Gemeinde Reppenstedt, Bebauungsplan Nr. 43 „Gewerbe, Energie und Mobilität“

**Abwägung der Stellungnahmen aus der frühzeitigen Behördenbeteiligung (§ 4 Abs. 1 BauGB)
und der frühzeitigen Öffentlichkeitsbeteiligung (§ 3 Abs. 1 BauGB)
gleichzeitig: nach Einschätzung der Gemeinde wesentliche bereits vorliegende
umweltbezogene Stellungnahmen gemäß § 3 Abs. 2 BauGB**

Stand: 30.03.2026

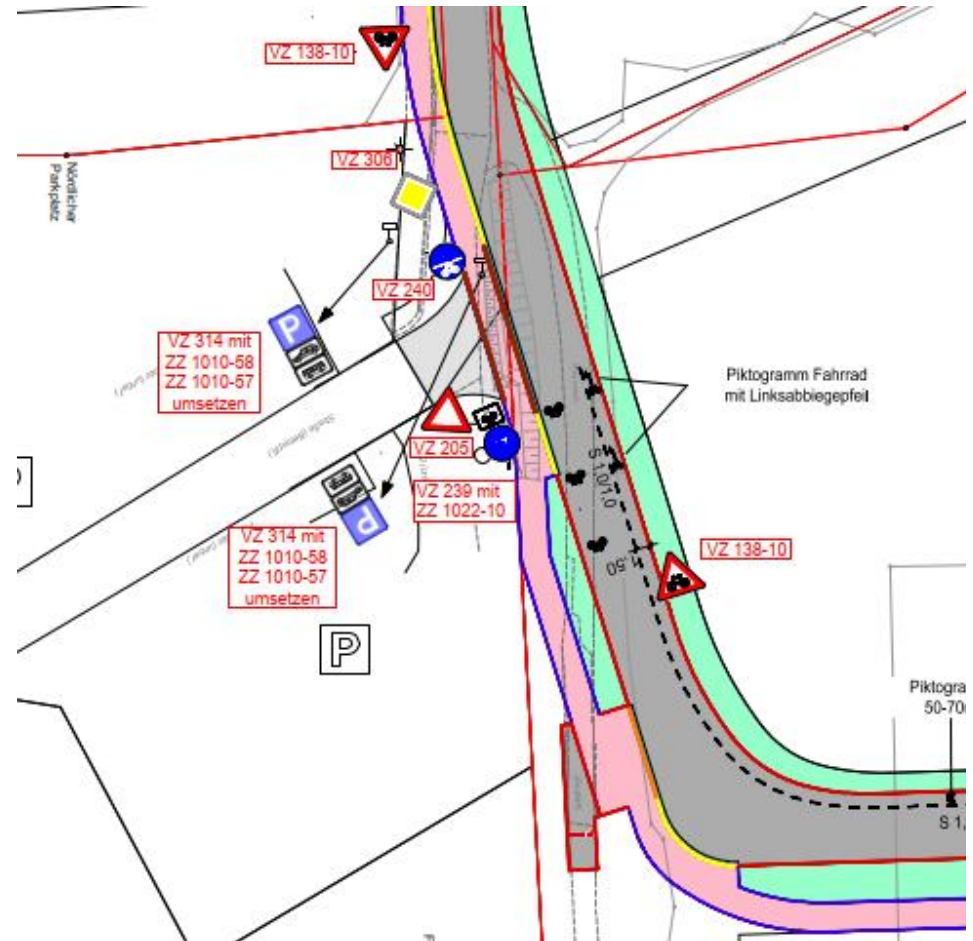
Stellungnahmen - Behörden und sonstige TÖB	Abwägungsvorschlag
<p>Radverkehr (FD Mobilität)</p> <p>Aus Sicht der Radverkehrskoordination entstehen durch die verkehrliche Erschließung über den Böhmschholzer Weg und die Straße Am Sportpark für den Radverkehr auf der Fahrradstraße Böhmschholzer Weg und für die Zu- und Abfahrten in den Sportpark mögliche kritische Stellen, die zu betrachten sind.</p> <p>Die Einbahnregelung für die Busse der MOIN wird aus Sicht der Verkehrssicherheit für die Radfahrenden begrüßt. Der abfahrende Busverkehr soll über den Böhmschholzer Weg abfahren und die bestehende Fahrradstraße erst südlich der Planstraße A beginnen. Aus Sicht des Radverkehr sollte der Böhmschholzer Weg auf 150 m Länge verbreitert werden für den Begegnungsfall Rad - Bus oder die Bankette befestigt werden.</p> <p>Aus Sicht des Busverkehrs sollte die Vorfahrt im Böhmschholzer Weg angepasst werden und die Planstraße A, einmündend auf den Böhmschholzer Weg, als vorfahrtberechtigte Fahrbeziehung mit dem entsprechenden Platzbedarf am Knotenpunkt ausgebaut werden. Von rechts aus der Fahrradstraße kommender Rad- und PKW-Verkehr ist dann eindeutig wartepflichtig und der Busverkehr kann zügig abfließen.</p> <p>Nicht Teil des B-Plans ist der Knotenpunkt Lüneburger Landstraße und Böhmschholzer Weg, daher nur zur Information: Beim Abbiegen des Busverkehrs auf die Lüneburger Landstraße wird eine Furt eines straßenbegleitenden, zur Zeit im Bau befindlichen Wegs überfahren sowie die bestehende Fußverkehrsampel. Aus Sicht der Verkehrssicherheit sollte die Furt markiert werden und ggf. dem Busverkehr eine Anforderungsschaltung für die Ampelanlage ermöglicht werden. Beide Maßnahmen ermöglichen ein sicheres und zügiges Einfahren für den Busverkehr auf die Lüneburger Landstraße.</p> <p>Es soll ein Ausbau der Straße Am Sportpark erfolgen aufgrund des zunehmenden Verkehrs. Der zum Sportpark fahrende Radverkehr wird bei verkehrsrechtlicher Freigabe den Seitenbereich (Gehweg) nutzen dürfen oder müssen und fährt dann getrennt vom Busverkehr.</p>	<p>Der Stellungnahme wird gefolgt.</p> <p>Der Böhmschholzer Weg wird von Hausnummer 5 bis zur Einfahrt in das Plangebiet auf eine Breite von 6,5 m ausgebaut. Zudem ist ein straßenbegleitender Gehweg geplant.</p> <p>Der Stellungnahme soll gefolgt werden.</p> <p>Dies kann aber im B-Plan nicht geregelt werden und ist Sache der Verkehrsbehörde.</p> <p>Der Bereich ist nicht Bestandteil des Bauleitplanverfahrens.</p> <p>Richtung Süden wird der Radverkehr auf dem gemeinsamen Geh- und Radweg geführt.</p>

Der von Süden kommende Radverkehr muss jedoch im Mischverkehr fahren und sollte dann mittels einer Aufleitung (Rampe) auf den im Bau befindlichen Weg entlang der Lüneburger Landstraße geführt werden, um Querungen in Richtung der Ampel im Bereich des Einmündungstrichters zu vermeiden. Die Bemessung einer solchen Aufleitung kann den Musterlösungen des Landkreises für den Radverkehr entnommen werden.

Der von Süden kommende Radverkehr wird im Bereich der Zufahrt zum Kindergarten auf den gemeinsamen Geh-/Radweg geführt (s. beiliegender Plan).

Die Niedersächsische Landesbehörde für Straßenbau und Verkehr wurde zu dieser Thematik in Kenntnis gesetzt. Eine Antwort steht noch aus.
